**מהנדס מזמחה**

**פרץ מהנדסים**

תאריך עידכון: 01.03.2022

- אני הח"מ, **וולוביץ**, מהנדס בניין, מחברת פרץ מהנדסים תעודת רישום מס' **XXX** נתבקשתי ע"י **נציגות וועד הבניין פרויקט חריש יקינטון 16** (להלן "דיירים") לבצע בדיקה הנדסית בנכס שלהלן:
- ◆ **כתובת הנכס: יקינטון 16, חריש**
  - ◆ **מועד הביקור בנכס: 29.02.2022**
  - ◆ **מהות הנכס הנבדק: בניין מגורים משותף**
  - ◆ **סטאטוס הנכס: גמר בנייה, אינו מאוכלס.**
  - ◆ **תאור הנכס: סה"כ 4 קומות + קומת גג + קומת קרקע + קומת מגורים 1 - .**
  - ◆ **מטרות הבדיקה וחוות הדעת: איתור ליקויי בנייה בנכס והפקת חוות דעת הנדסית (בדק בית).**

#### 1. בלוחות הקופינג המותקנים ע"ג קירות/מעקות בנויים אובחנו הליקויים הבאים:

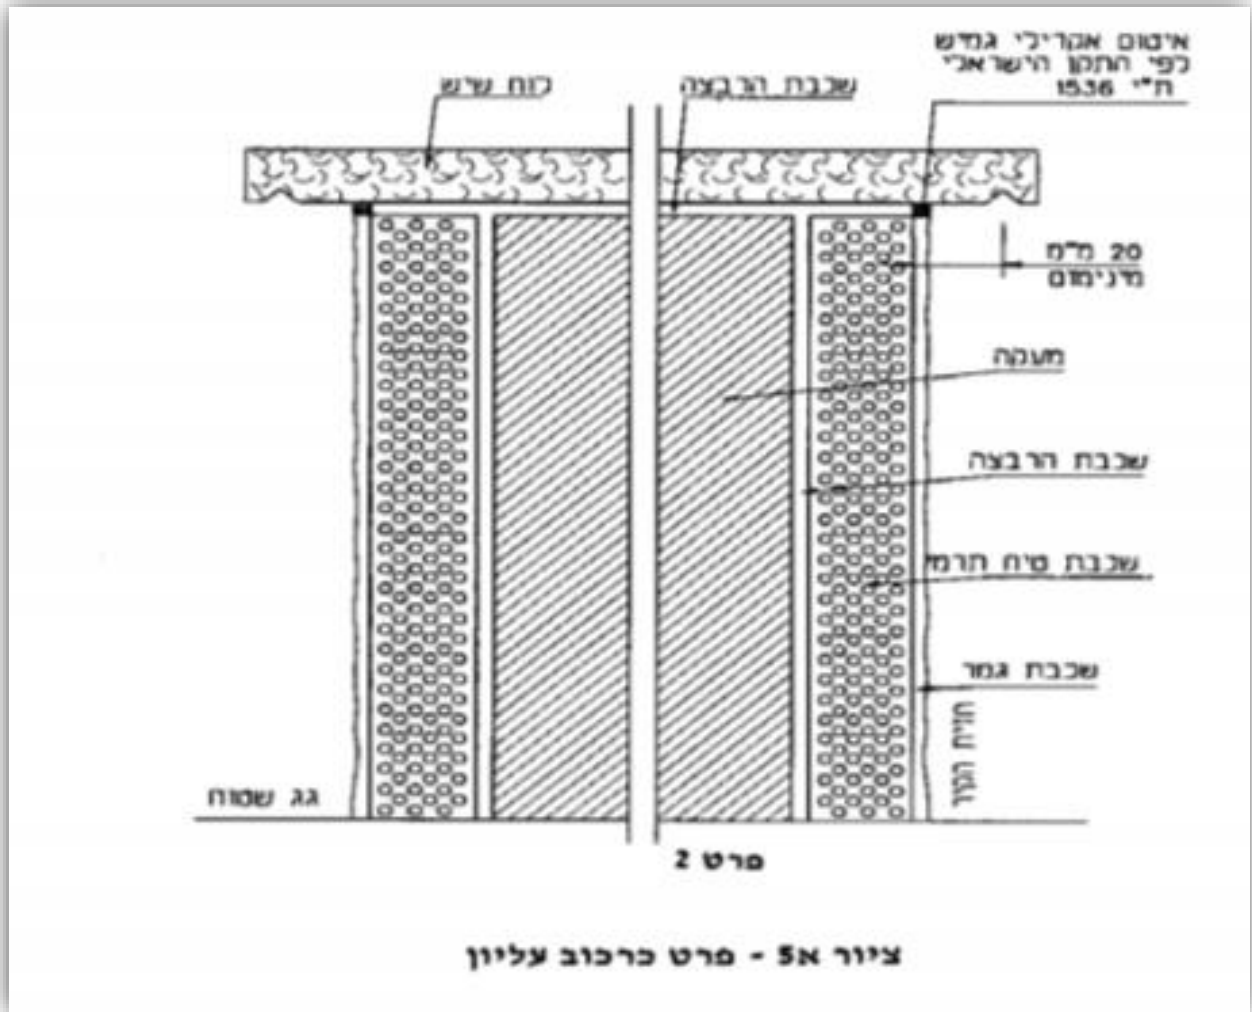
- 1.1. חסר אף מים (שם מדלף) בקצה לוחות הקופינג. וזאת בניגוד לדרישות **ת"י 1414.3 ות"י 1920.2**. וכללי מקצוע המקובלים בענף יש לציין כי בחלק מאבני הקופינג, בנוסף, חוסר אף מים במקרה הנדון גורם לזליגת מים וסדקים ע"ג שכבת הטיח של המעקות הבנויים

1.2. באבני הקופינג בוצע שיפוע לכיוון חוץ במקום כלפי פנים הגג, על פי לדרישות **תקנות התכנון והבניה סעיף 5.36**

1.3. במספר מקומות אותרה התפוררות חומר מילוי בין אבני הקופינג, הליקוי נוצר כתוצאה מביצוע המילוי והתיקונים בעזרת דבק שיש שמתפורר (דבק שיש לא מיועד לעבודות חוץ)

1.4. צינורות אוויר בולטות מהמעקה בצורה לא תקנית : על פי דרישות **הל"ת** יציאת צינור לפחות **30 ס"מ מעל מעקה**

א. יש לבצע חריץ אף בתחתית שולי הקופינג, כפתרון פרגמאטי כדי להימנע מהחלפת האבן אשר לא מאפשרת ביצוע חריץ (אינה בולטת מספיק מקו הקיר) והתקנת אבן רחבה יותר בעלת חריץ אף מים, מומלץ להתקין פרופיל פח מגולוון מתחת הקופינג ולאטום את החיבור בין הפרופיל לקיר ע"י מסטיק תואם בהשראת ציור 5 **מת"י 1752.2** המתואר בהמשך סעיף זה, לרבות עבודות הכרוכות. - (6,400 ₪)

- ב. יש לפרק אבני הקופינג עם שיפוע כלפי חוץ ולהרכיב מחדש כולל ביצוע שיפויים כלפי פנים על פי הנדרש בתקנות, לרבות עבודות הכרוכות (7,000 ₪)
- ג. יש להסיר מילוי קיים שמתפרק ולבצע מילוי חדש אפוקסי (600 ₪)
- ד. יש להאריך צנרת ולבצע מילוי גמיש, יש להרכיב קובעים (1,600 ₪)

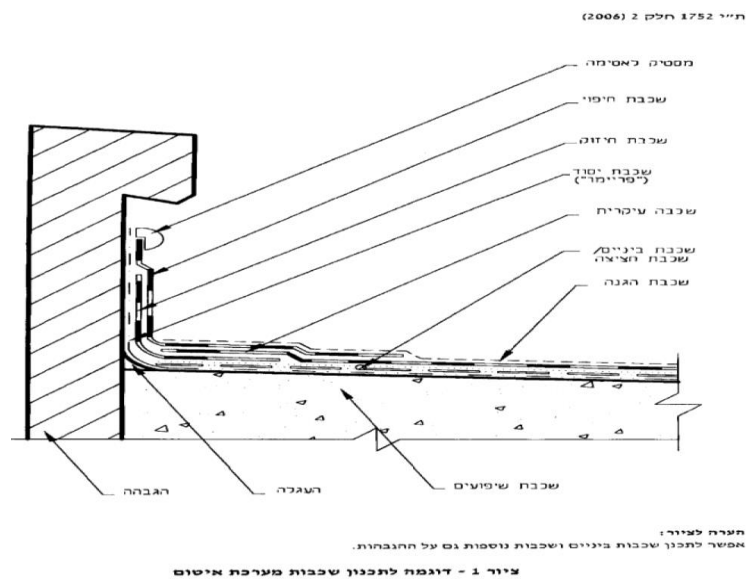
4.1. בגג השטוח לא בוצעה הלבנה של הביטומן הגלוי בתפר בין היריעות בניגוד **לת"י 1752.2**

אי צביעת תפרי החפיפה עלולה לגרום להיפרדות יריעות האיטום מפני הרקע עקב קרינת השמש ואף לחדירת מים דרך האיטום.

- א. יש לצבוע את חיבורי היריעות, לרבות כל השטחים "השחורים" בצבע כדוגמת "פוליגג - טמבור" או שו"ע (2,000 ₪)
- ב. יש לבצע היריות חיזוק על פי דרישות **התקן 1751** (4,200 ₪) (אין צורך בפירוק היריעה קיימת)
- ג. יש לחתוך היריעה לקויה, להשלים מדה מפלסת (ליישר) לפי צורך, לבצע שכבת זפת ולהרכיב היריעה בצורה תקינה (600 ₪)

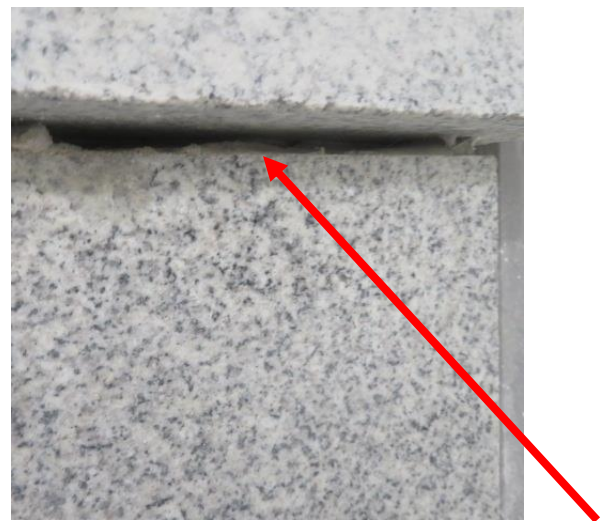
- 9.1. לא הותקנו פסי אזהרה בתחילתם ובסופם של כל מהלך מדרגות בחדרי המדרגות בבניין, וזאת בניגוד לתקנות התכנון והבניה ו – ת"י 1918 חלק 3.1. בפועל מותקנים פסים בצבע שחור המתמזג עם הצבע של חיפוי המדרגות ובלתי ניתן להבחנה עבור אדם לקוי ראייה.

**א. להתקין פסי אזהרה בצבע עם "קונטרסט" מנוגד לצבע של המדרגות בהתאם למפורט בת"י 1918 חלק 3.1 המצוטט להלן (9,800 ש"ח)**

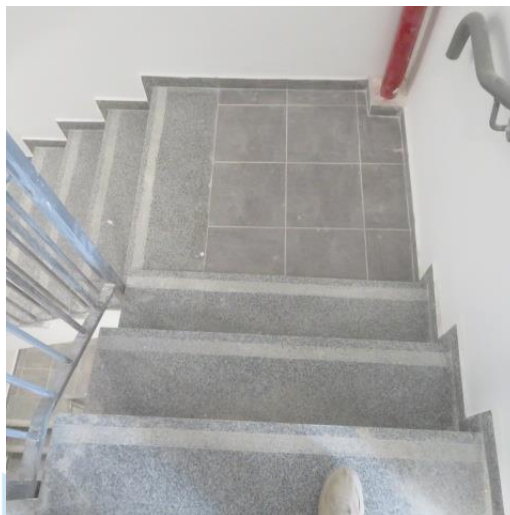
- לא הותקנו חלק מחזירי שמן ללא אפשרות בדיקה תקינות ואטימות דלתות כניסה ללוביים

#### חדר מדרגות קומה 4

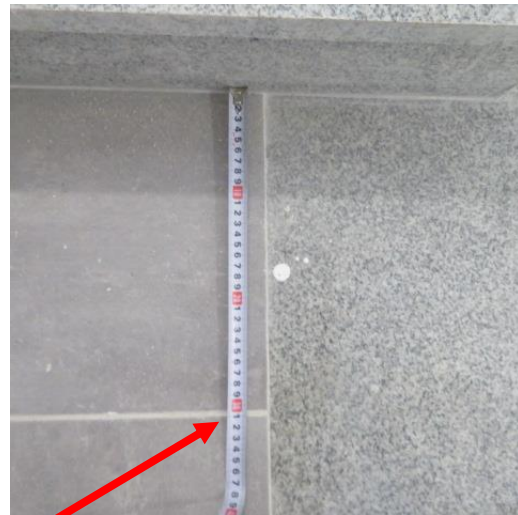
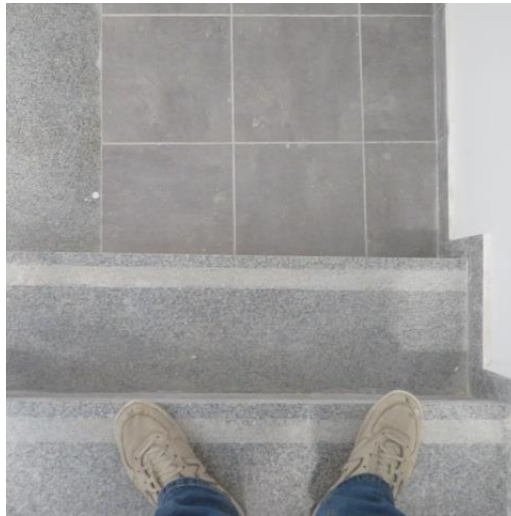
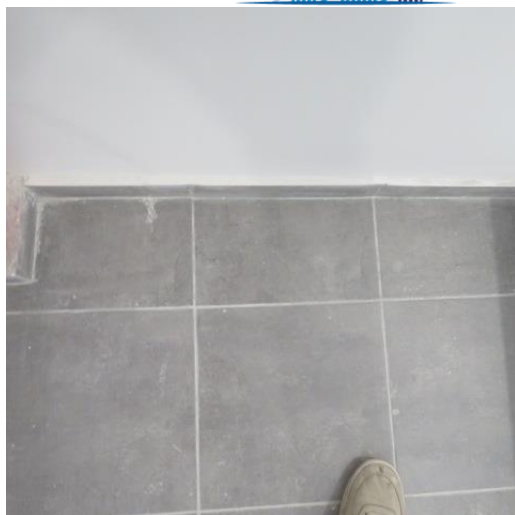
11.1. אותרה סטייה בהתקנה מעבר מדרגות כלפי ריצוף הפודסט – שלח אינו מקביל לקו המישקים

11.2. אותרה סטייה בהתקנה מעבר מדרגות כלפי ריצוף הפודסט – שלח אינו מקביל לקו המישקים וקו המישקים כלפי בניית הקיר

- א. לא ניתן לתיקון מקומי: הליקוי הנ"ל מהווה בסיס לקביעת הורדת ערך הדירה ע"י שמאי מקרקעין.
- ב. לא ניתן לתיקון מקומי: הליקוי הנ"ל מהווה בסיס לקביעת הורדת ערך הדירה ע"י שמאי מקרקעין.
- ג. יש לפרק 2 מדרגות, לתכנן ולהרכיב מדרגות חדשות על פי דרישות **התקנות**, לרבות עבודות הכרוכות (1,000 ₪)
- ד. הואיל ורום שלושת המדרגות של מעבר (מתחת למדרגה גבוהה) שנמדד 17.5 ס"מ, לא ניתן להסתפק בפירוק 2 מדרגות העליונות - על פי דרישות **התקנות** רום המדרגה לא יעלה על 17.5 ס"מ :

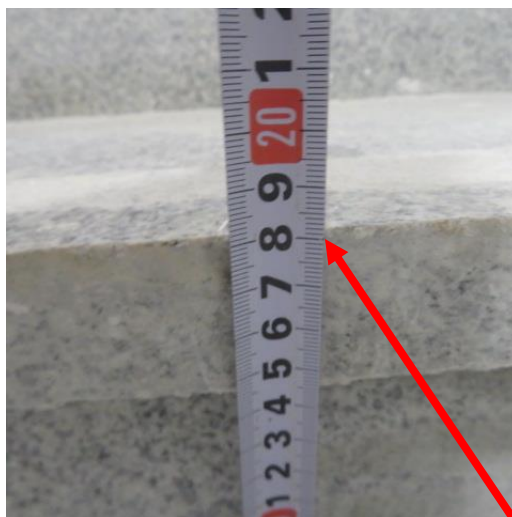
11.3. במעבר מדרגות הקומה אותר גובה הרום שנמדד הינו 18.2 ס"מ, בניגוד לדרישות **תקנות התכנון והבנייה**

והרום מדרגה הסמוכה שנמדד הינו 17.0 ס"מ; סטייה בין הרומים 12 מ"מ, במקום מקסימלי 5 מ"מ על פי דרישות המפורטות **בסעיף 3.2.2.13 תקנות התכנון והבנייה**

יש לתכנן ולבצע מחדש מעבר מדרגות כולו, לרבות עבודות הכרוכות (2,400 ₪)

### חדר מדרגות קומה 3

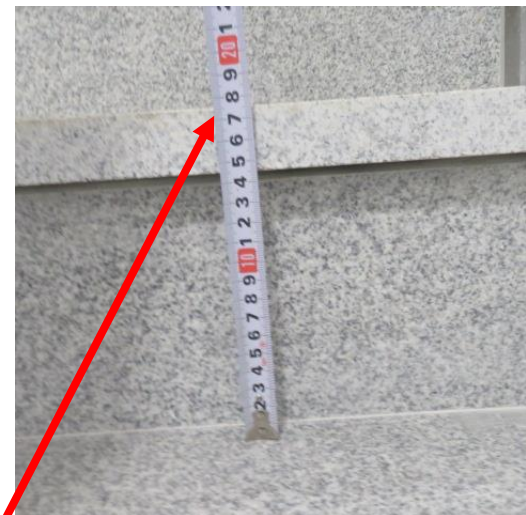
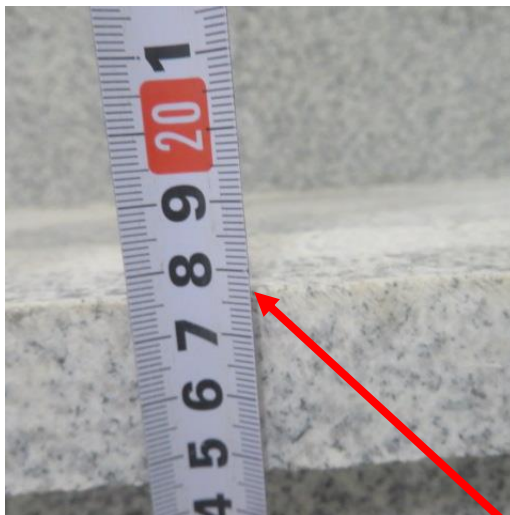
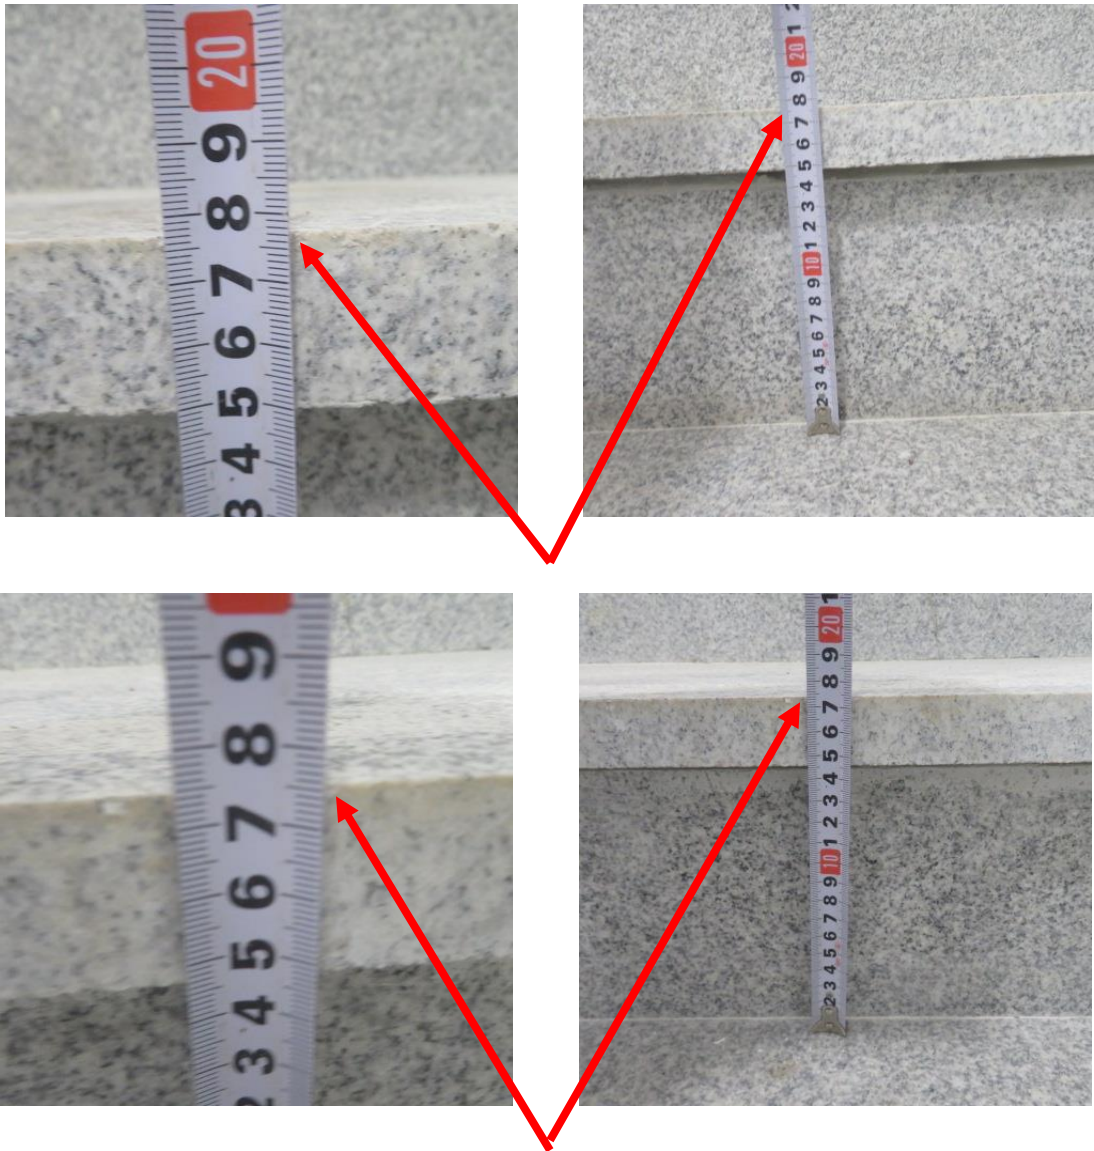
12.1. אותרה סטייה בהתקנה מעבר מדרגות כלפי ריצוף הפודסט – שלח אינו מקביל לקו המישקים

12.2. במעבר מדרגות הקומה אותר גובה הרום שנמדד הינו 18.0 ס"מ, בניגוד לדרישות **תקנות התכנון והבנייה**

- א.** לא ניתן לתיקון מקומי : הליקוי הנ"ל מהווה בסיס לקביעת הורדת ערך הדירה ע"י שמאי מקרקעין.  
**ב.** הואיל ורום שאר המדרגות של המעבר שנמדד 17.8 ס"מ - 17.5 ס"מ, לא ניתן להסתפק בפירוק 2 מדרגות העליונות - על פי דרישות **התקנות** רום המדרגה לא יעלה על 17.5 ס"מ :

יש לתכנן ולבצע מחדש מעבר מדרגות כולו, לרבות עבודות הכרוכות, עלות התחלתית, יתכן ויהיה צורך בהחלפה והורדת המפלס של הפודסט והחלפה 2 מדרגות במעבר הסמוך (4,800 ₪)

## חדר מדרגות קומה 2

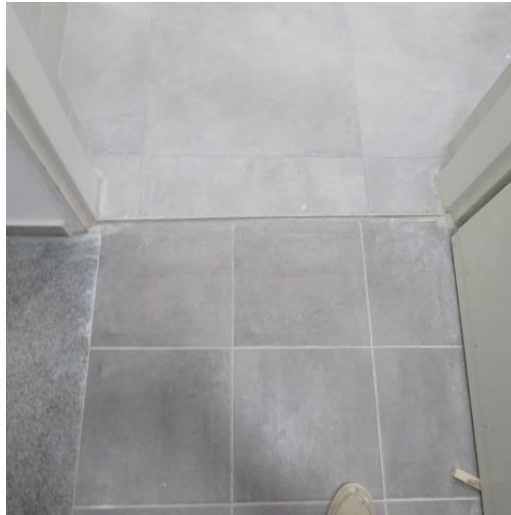
13.1. במעבר מדרגות הקומה אותר גובה הרום שנמדד הינו 18.0 ס"מ, בניגוד לדרישות **תקנות התכנון והבנייה**

א. הואיל ורום מדרגה סמוכה של המעבר שנמדד 17.5 ס"מ, לא ניתן להסתפק בפירוק 2 מדרגות העליונות - על פי דרישות **התקנות** רום המדרגה לא יעלה על 17.5 ס"מ :

יש לתכנן ולבצע מחדש מעבר מדרגות כולו, לרבות עבודות הכרוכות (1,800 ₪)

## לובי קומה 4

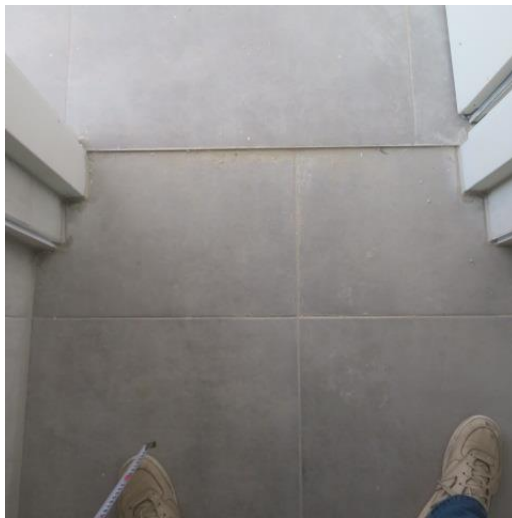
**.22** באריחי החיפוי והריצוף אותרו ליקויים הבאים:  
**.22.1** חיתוך אריח החיפוי מיותר כלפי מעבר צנרת

- א. יש להחליף אריח (300 ₪)
- ב. יש להחליף אריחים פגומים (900 ₪)
- ג. לא ניתן לתיקון מקומי: הליקוי הנ"ל מהווה בסיס לקביעת הורדת ערך הדירה ע"י שמאי מקרקעין.

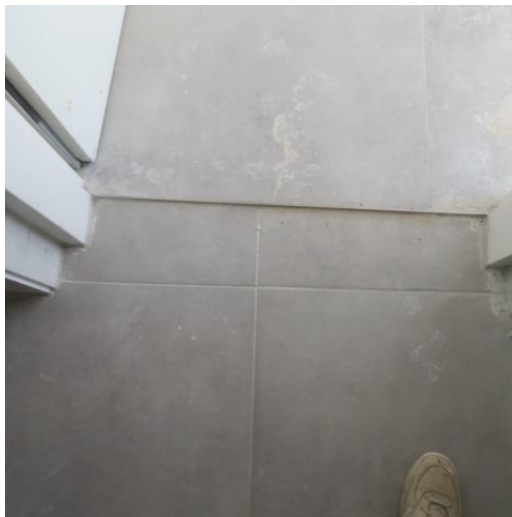
**.22.2** 3 אריחי החיפוי ואחד הריצוף פגומים

22.3. אותרה סטייה בהרכבת המלבן דלתות כניסה לדירות 20 ו19, הסטיות שנמדדו כ – 15 מ"מ וכ – 20 מ"מ, בניגוד לכללי מקצוע הטובים מקובלים בענף

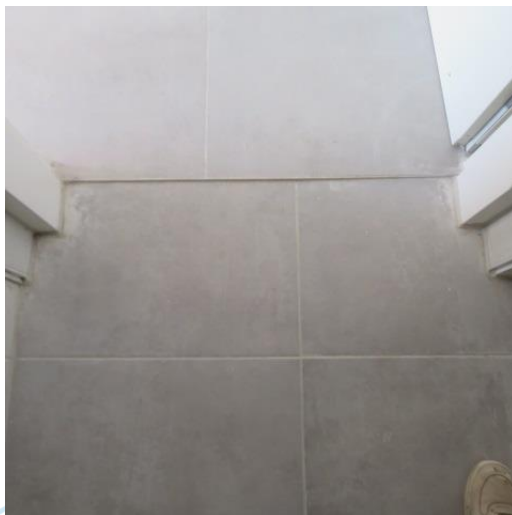
24. באריחי החיפוי והריצוף אותרו ליקויים הבאים :  
24.1. חיתוך אריח לא מדויק כלפי חיבור לוחות גבס, בנוסף אריח החיפוי פגום

24.2. אותרו 3 פינות פגומות

א. יש להחליף אריחים (500 ₪)

ב. יש להחליף 2 פינות פגומות וליישר אחת בצורה אסתטית (1,600 ₪)

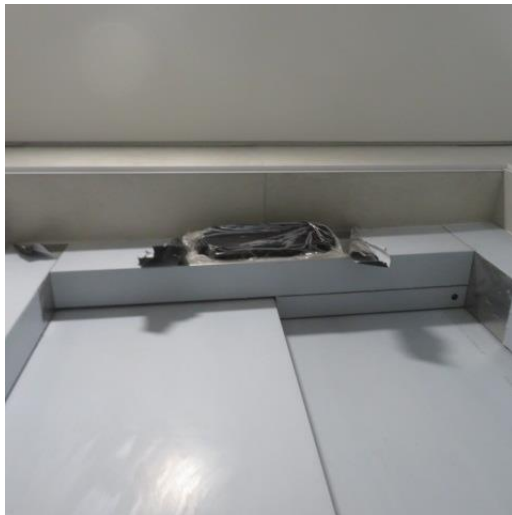
24.3 . אותרה סטייה בהרכבת המלבן דלת כניסה לדירה 17, הסטייה שנמדדה כ – 15 מ"מ  
בניגוד לכללי מקצוע הטובים מקובלים בענף

ג. לא ניתן לתיקון מקומי : הליקוי הנ"ל מהווה בסיס לקביעת הורדת ערך הדירה ע"י שמאי מקרקעין.

## לובי קומה 2

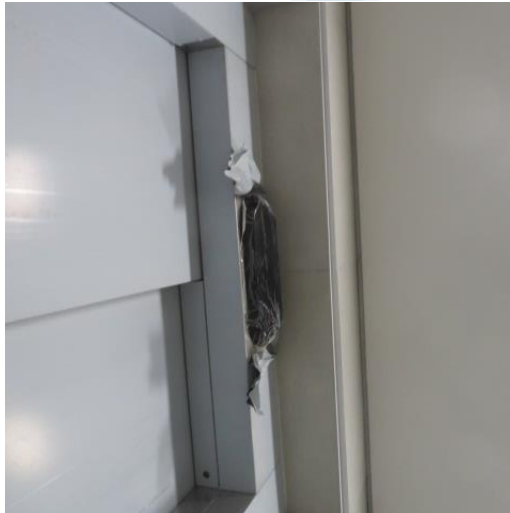
25.1. אותרו 2 אריחי הרצוף פגומים

25.2. אותרה סטייה בהרכבת המלבן של המעלית כלפי קו החיפוי, הסטייה שנמדדה כ – 20 מ"מ, בניגוד לכללי מקצוע הטובים מקובלים בענף

א. יש להחליף אריחים (400 נח)

ב. לא ניתן לתיקון מקומי: הליקוי הנ"ל מהווה בסיס לקביעת הורדת ערך הדירה ע"י שמאי מקרקעין.

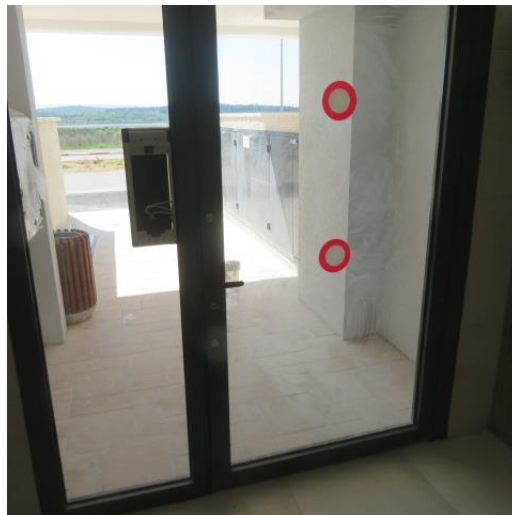
31.4. אותרה סטייה בהרכבת הקיר ארונות תשתית, הסטייה שנמדדה מעל 25 מ"מ, בניגוד לכללי מקצוע הטובים מקובלים בענף

- א. לא ניתן לתיקון מקומי: הליקוי הנ"ל מהווה בסיס לקביעת הורדת ערך הדירה ע"י שמאי מקרקעין.
- ב. יש להחליף אריחים (1,300 ₪)
- ג. יש להחליף (800 ₪)
- ד. לא ניתן לתיקון מקומי: הליקוי הנ"ל מהווה בסיס לקביעת הורדת ערך הדירה ע"י שמאי מקרקעין.

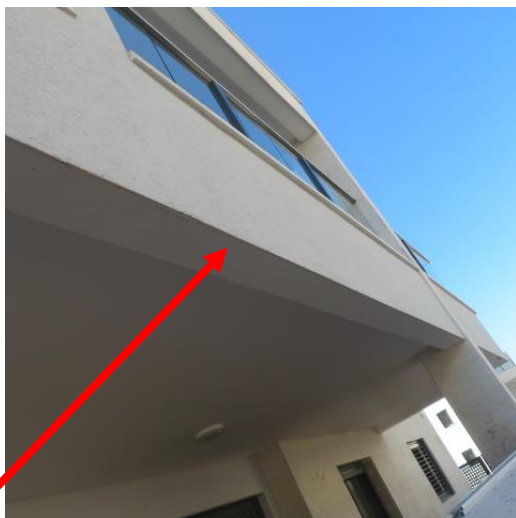
**37.1** . לא בוצע חריץ אף מים בקורה מעל הכניסות, על פי דרישות **התקן 1920**

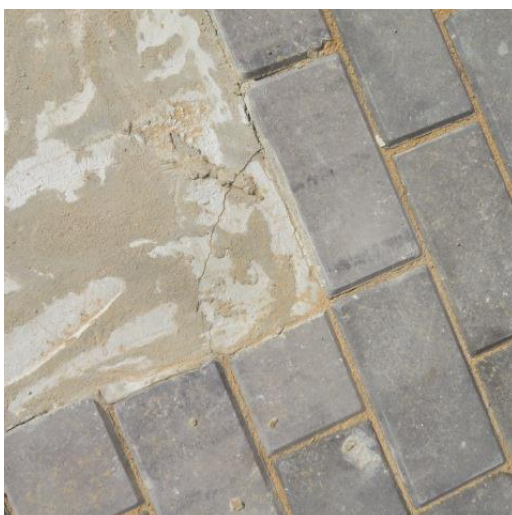
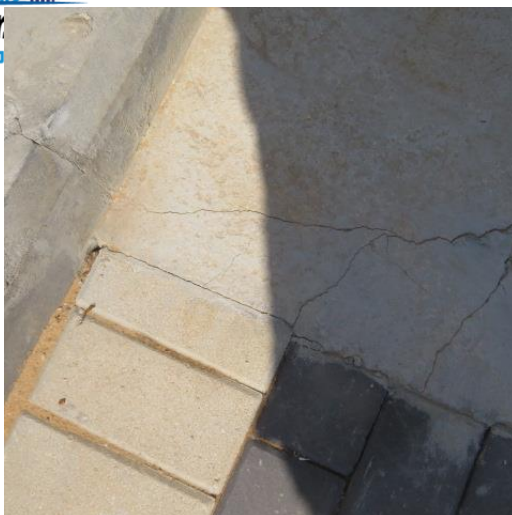
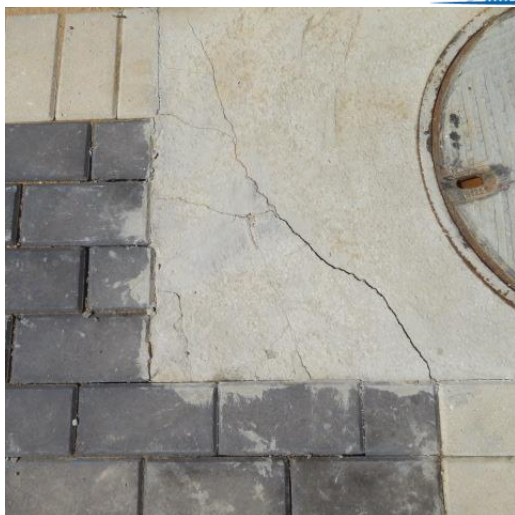
38.3 . אותרה סדיקת בטון סביב השוחות וחלדה ע"ג הטבעת  
תמונות להמחשה

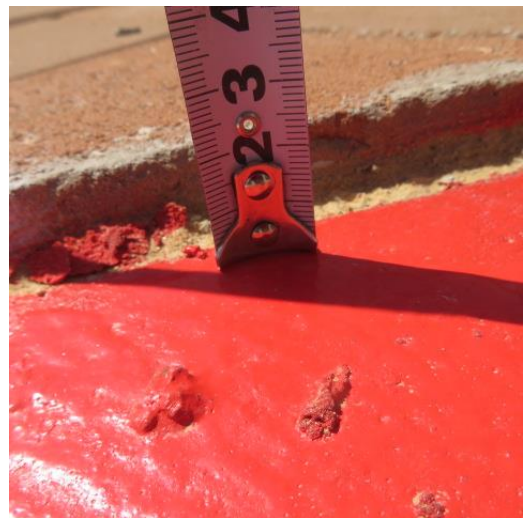
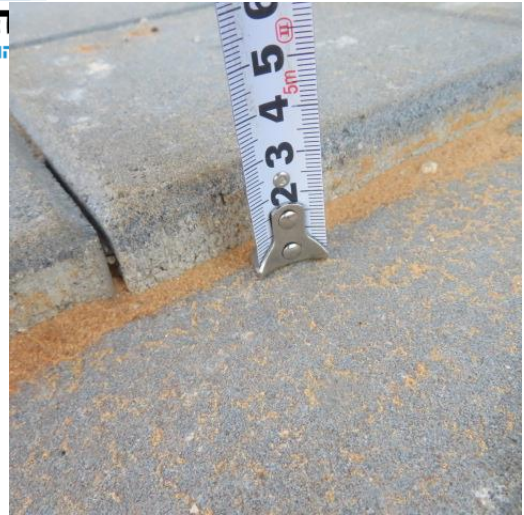
38.5 . במספר מקומות מרווח בין אבן משתלבת ואבן שפה שנמדד מעל 5 מ"מ על פי דרישות **התקן 1571 סעיף 4.4.4.2** :

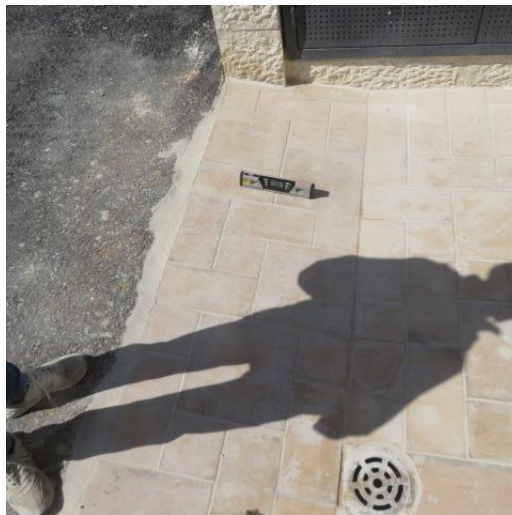
38.6 . גימור לקוי בקצה אבני ספה – אבן הותקנה נמוך מדי כלפי מפלס משתלבת, אבן פגומה
